# C.P.E.S. SOLEIL ROUGE

**Projet de parc photovoltaïque sur la commune de Montauban (82000)**  
**Demande de Permis de Construire Modificatif PC 082 121 19 M0258-M01**

**Réponses à l'avis de la MRAe en date du 06/06/2023**

Date : **26/06/2023**

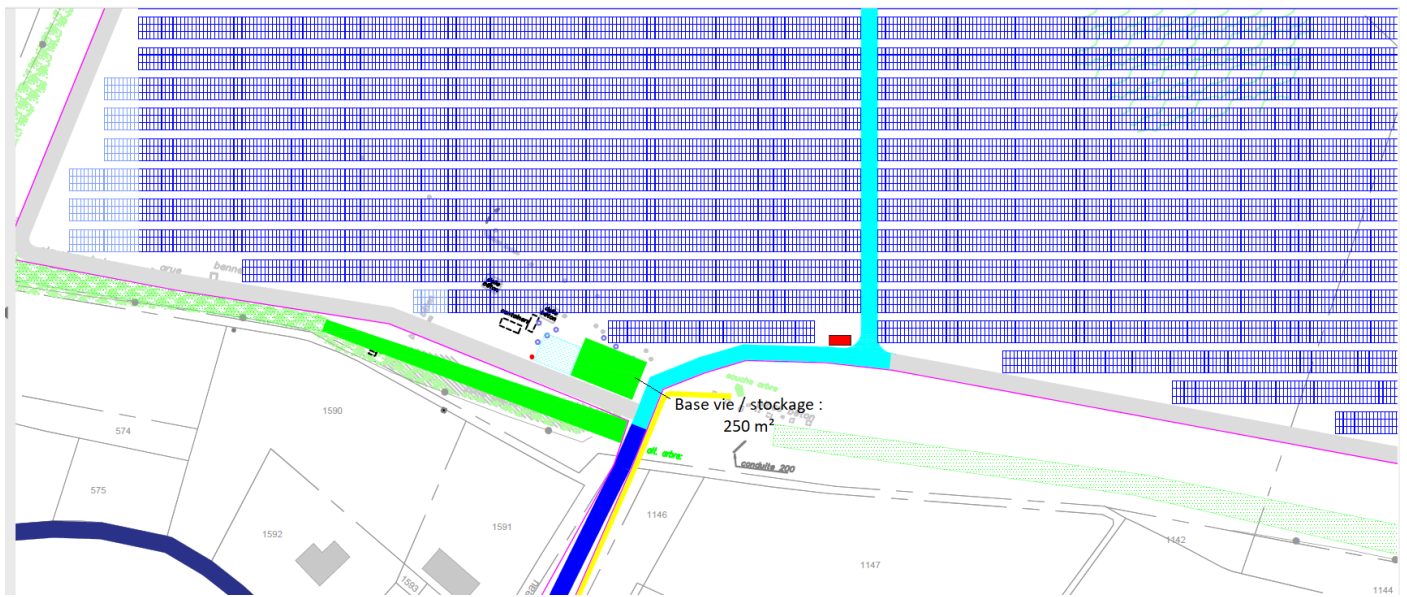
La MRAe recommande de compléter l'étude d'impact par la localisation précise des zones de stockage des structures et panneaux photovoltaïques, puis de procéder à une évaluation des impacts potentiels de ces dernières compte tenu du niveau de risque inondation présent sur le site.

La zone nécessaire à la base vie et au stockage des matériaux sera localisée en bordure sud du projet, à proximité de la citerne incendie. Cette zone s'étendra sur une surface prévisionnelle de 250 m<sup>2</sup>. Voir localisation sur le plan ci-après :

Notons qu'il s'agira d'installations temporaires, qui seront en place uniquement durant le temps de la phase chantier, estimée à 6 mois environ.

Afin de tenir compte du risque inondation présent au droit du site, les installations (bungalows et containers) assureront une transparence hydraulique afin de ne pas obstruer la libre circulation des eaux de crue.

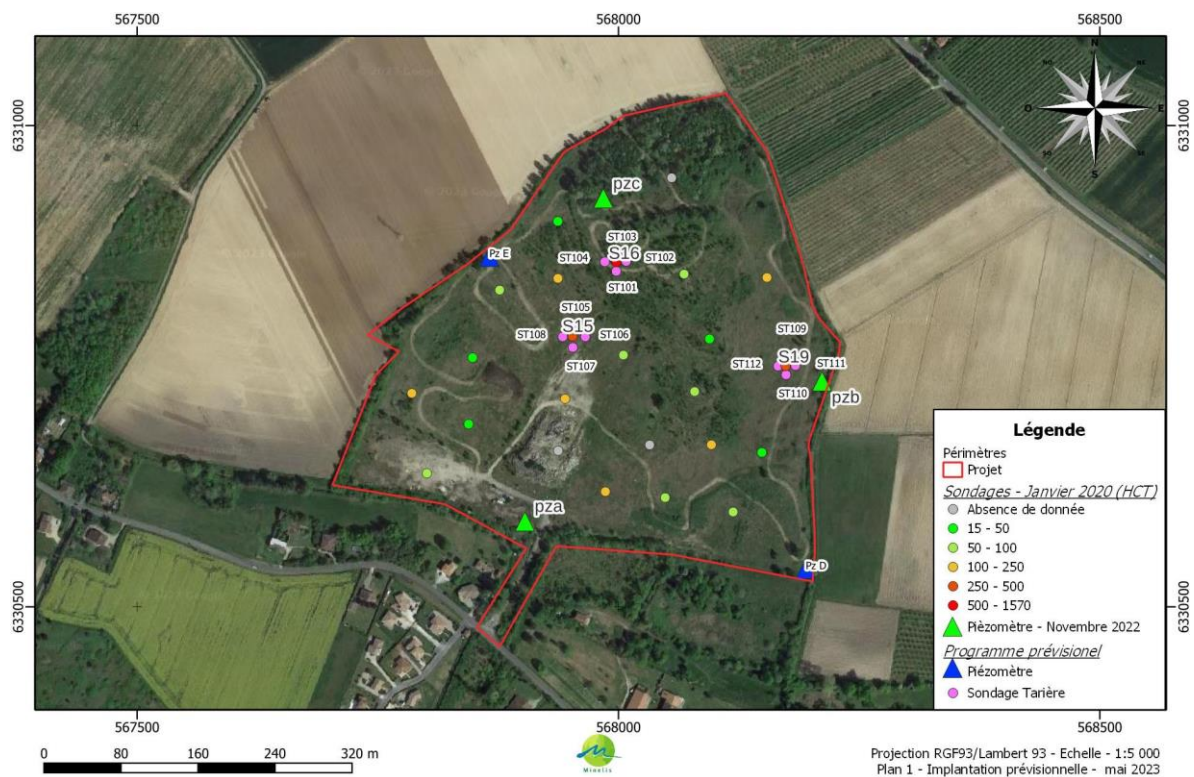
La mesure de réduction retenue pour éviter le risque de la pollution de la nappe souterraine durant la phase de travaux apparaît très générale. La MRAe recommande de la compléter afin de prévenir tout risque de pollution par les engins (zone imperméabilisée de stationnement et de ravitaillement en carburant et zone d'entretien).

La mesure R2-1.d, telle que décrite en page 114 de l'étude d'impact actualisée, est complétée avec la mise en place d'une zone étanche au niveau de la base vie pour le ravitaillement et le parking des véhicules.

- Des véhicules en bon état avec révision à jour et bac de récupération des huiles et hydrocarbures ;
- Une zone étanche sera installée sur la base de vie pour le ravitaillement et le parking des véhicules ;

Plan de localisation des piézomètres

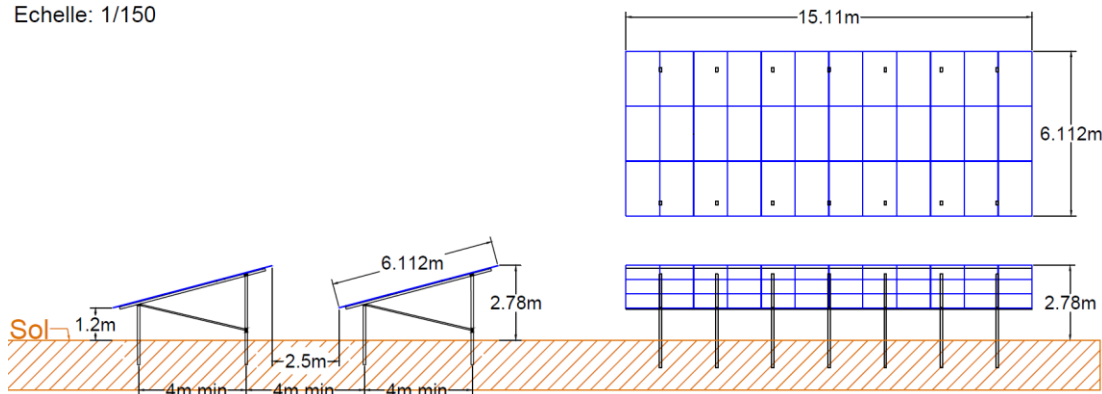
La MRAe recommande d'intégrer un capteur de mesure de pollution industrielle en aval du secteur où se situe actuellement l'andain de déchets inertes afin de pouvoir mesurer le niveau de pollution lors d'épisodes d'inondation.

Le pétitionnaire précise que 6 piézomètres ont été installés sur site entre novembre 2022 et juin 2023. Ce dispositif permet de surveiller la qualité des eaux souterraines au droit du site, conformément aux prescriptions figurant dans l'arrêté préfectoral complémentaire du 29/07/2022 émis à l'encontre de l'ancien exploitant de la carrière. Ce dispositif a été mis en place en partenariat entre l'ancien exploitant et la société CPES Soleil Rouge.

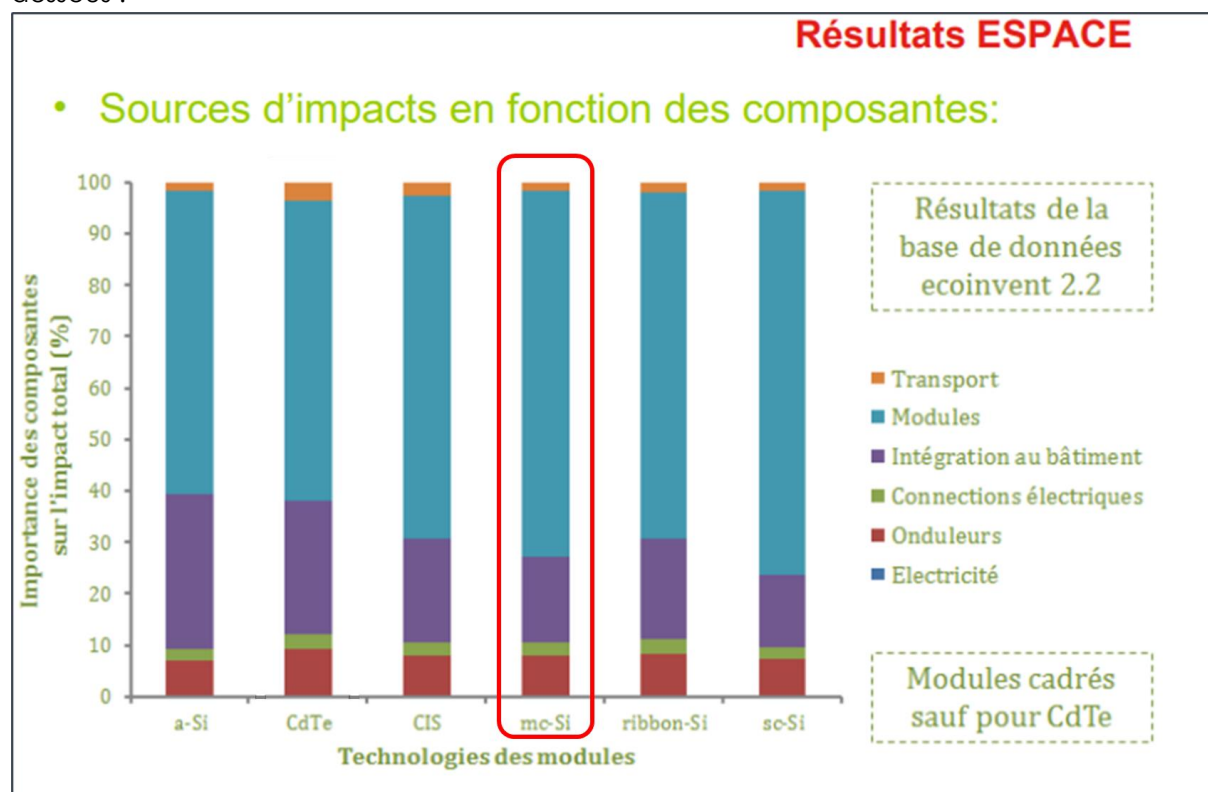
La MRAe recommande de démontrer que les choix d'implantation finaux des équipements et des structures PV (qui s'écartent d'une partie des préconisations de la DDT) ne sont pas de nature à constituer une aggravation du risque inondation, notamment en constituant des embâcles.

Concernant les structures photovoltaïques, le pétitionnaire confirme que les entraxes entre les différents supports seront bien de 4 m minimum, conformément à la doctrine régionale et aux préconisations de la DDT. Voir plan de coupe ci-après.

Toutefois, la vitesse du courant au droit du site du projet, estimée par la DDT du Tarn-et-Garonne lors de l'étude hydraulique de détermination des zones inondables du Tarn et de l'Aveyron permet de pondérer ce risque. En effet, le site du projet de parc photovoltaïque de Montauban est classé en zone de vitesse nulle. En l'absence de courant, le risque d'embâcle est moindre en raison de la faible aptitude des eaux à arracher ou à transporter des matériaux.

Compte tenu de la vitesse du courant nulle au droit du site du projet, l'incidence de la réduction de l'espacement entre les rangées de panneaux photovoltaïque sur le risque d'inondation est faible.
